Begäran om yttrande gällande koncessionsansökan för elledning från Botkyrka till Masmo

Datum
2024-03-12

Diarienummer
KS-2024/114.220

Bild: Utdrag ur Utvecklingsplan för Kungens kurva

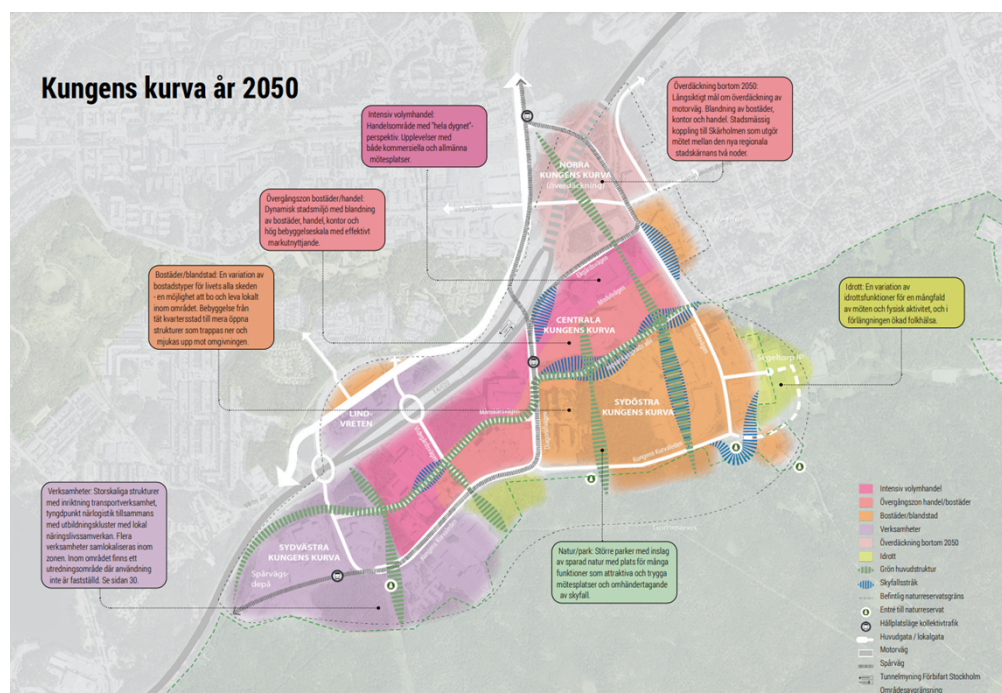
Enligt Huddinge kommuns gällande översiktsplan är ett övergripande mål att befintliga kraftledningar på sikt ska grävas ned för att minska de elektromagnetiska fältens påverkan på omgivningen. För Kungens kurva finns sedan mars 2023 en antagen utvecklingsplan där kommunen utgår ifrån att befintliga kraftledningar som utgörs av luftledningar på sikt markförläggs för att skapa en god livsmiljö i den regionala stadskärnan.
